中部電力

浜岡原子力発電所
基準津波の策定のうち
歴史記録及び津波堆積物に関する調査について
(コメント回答)

2021年11月25日

歴史記録及び津波堆積物に関する調査について 第981回審査会合（2021年6月4日）コメント一覧表

1.3 津波堆積物に関する現地調査 評価結果（菊川流域）

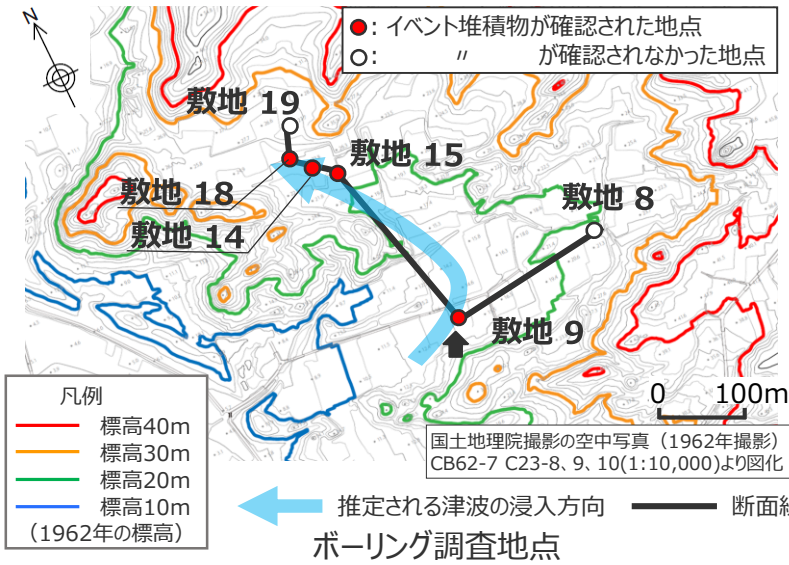
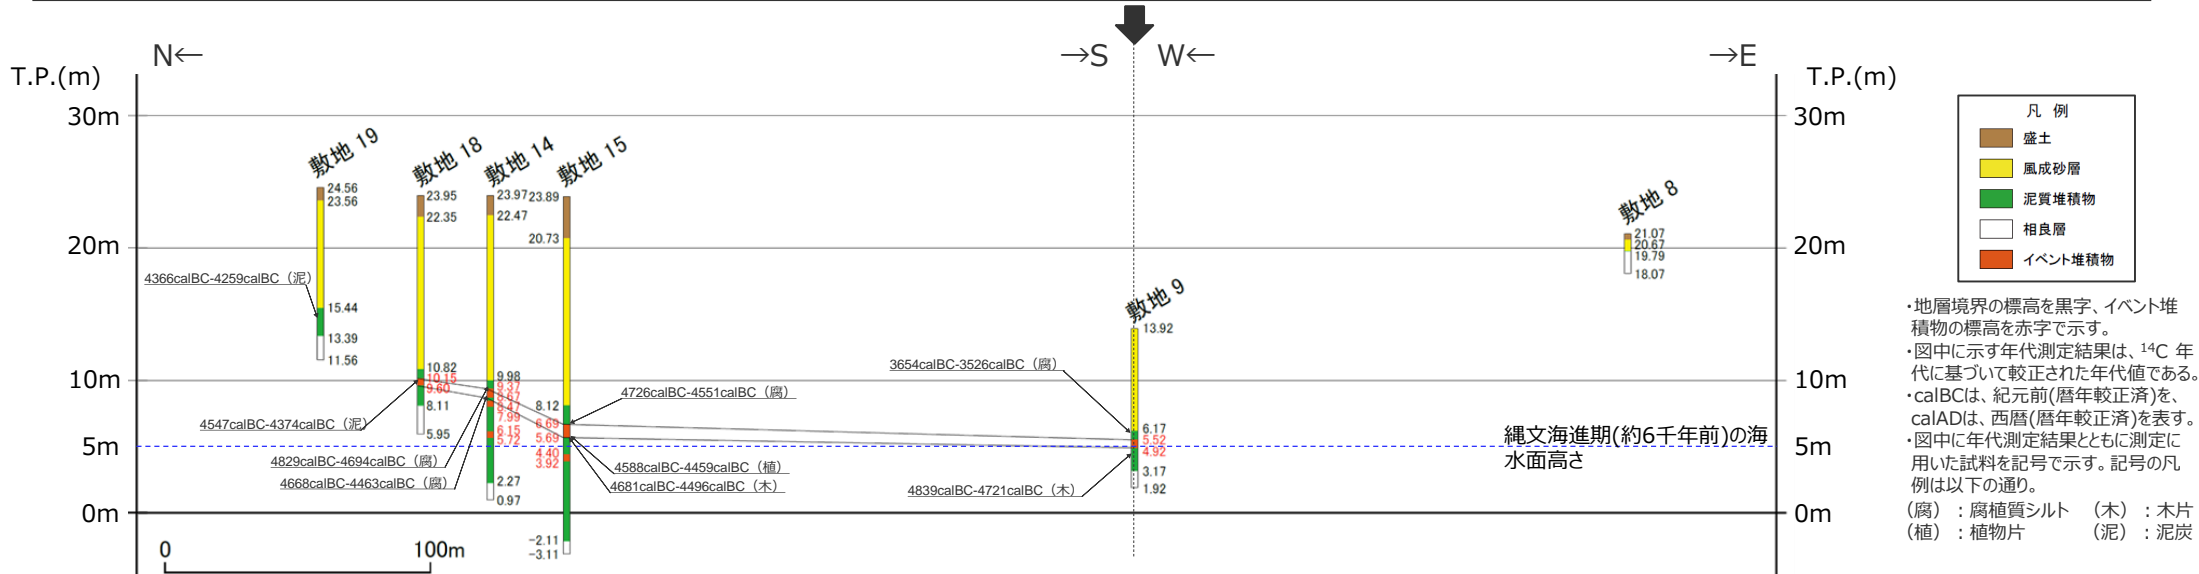
項目	No.	コメント	該当箇所
歴史記録及び津波堆積物に関する調査	1	<ul style="list-style-type: none"> ・イベント堆積物の認定根拠について以下の地点に対し丁寧な説明を加えること。 菊川流域：イベント堆積物と認定したK2-①とイベント堆積物と認定していない菊川3のK2-①と同層位の地層について違いが識別できず、菊川3では堆積速度が変わっている地層があるため、それらの違いが分かるように認定根拠を説明すること。 敷地西側：イベント堆積物と認定したW18-③とイベント堆積物と認定していないW19-③と同層位の地層について違いが識別できないため、それらの違いが分かるように認定根拠を説明すること。 敷地東側：イベント堆積物と認定したE13-①とイベント堆積物と認定していない敷地12のE13-①と同層位の地層について違いが識別できないため、それらの違いが分かるように認定根拠を説明すること。 	・本編p27、補足説明資料2章 <div style="text-align: right;">C1</div>
	2	<ul style="list-style-type: none"> ・新野川の河成堆積物の認定根拠について、一般的な河成堆積物の特徴と比較し説明すること。 	・補足説明資料5章 <div style="text-align: right;">C2</div>
	3	<ul style="list-style-type: none"> ・菊川流域の泥質堆積物とシルト・砂互層の層区分の考え方を整理すること。 	・補足説明資料6章 <div style="text-align: right;">C3</div>

【調査結果】
 ・ イベント堆積物は、菊川4, 1, 2の現標高約1～4mにかけて分布。最上部の堆積物は人工改変等の影響により一部欠損。
 ・ 放射性炭素年代測定(¹⁴C)より、最上部のイベント堆積物は約2千年前以降の堆積物、これより下位のイベント堆積物は約3千年前以前の堆積物であると推定。
 ・ 杉山ほか(1988)によると、調査地点に近い菊川低地：大東町西ヶ崎の海成層上限高度は、現標高で3.5～4mとされる。

【評価】
 ・ 海成層上限高度とイベント堆積物の年代から、堆積物堆積時の海面からの高さは、現在よりも低かったと推定される。
 ・ イベント堆積物の内陸への広がりから、菊川河口に近い菊川4,1,2付近には津波が浸入しているものの、河口から離れた菊川3,6,5までは津波は達していないと考えられる。また、菊川6,5では最近の層準まで保存されており、歴史時代の津波も少なくとも菊川6,5までは達していないと考えられる。
